SIEMENS OEM Heat Control Systems

Fiche N° 2010.07.900

**EVOLUTION CELLULE UV
QRA5x****IP54****IP65****Evolution à partir de Juillet 2010 : QRA5x**

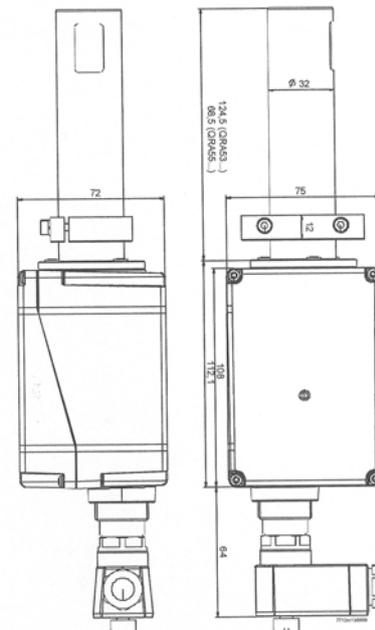
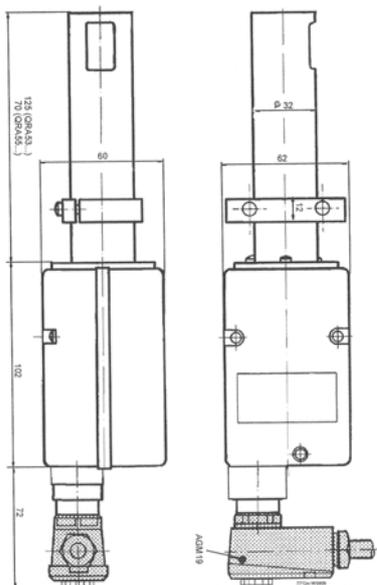
Nous vous informons que les cellules UV QRA5x évoluent. Leur indice de protection IP54 est porté à l'indice IP65.

Cette évolution entraîne une augmentation de 10 mm dans les 3 directions du boîtier en plastique noir contenant l'électronique, et un raccourcissement du tube de protection (68,5 mm au lieu de 70 mm pour la QRA53 et 124,5 mm au lieu de 125 mm pour la QRA55).

Le Ø du tube et la connectique ne changent pas.

**QRA53.Cx7
QRA53.Dx7**

remplacée par
remplacée par

**QRA53.Ex7
QRA53.Gx7**

**QRA55.Cx7
QRA55.Dx7**

remplacée par
remplacée par

**QRA55.Ex7
QRA55.Gx7**
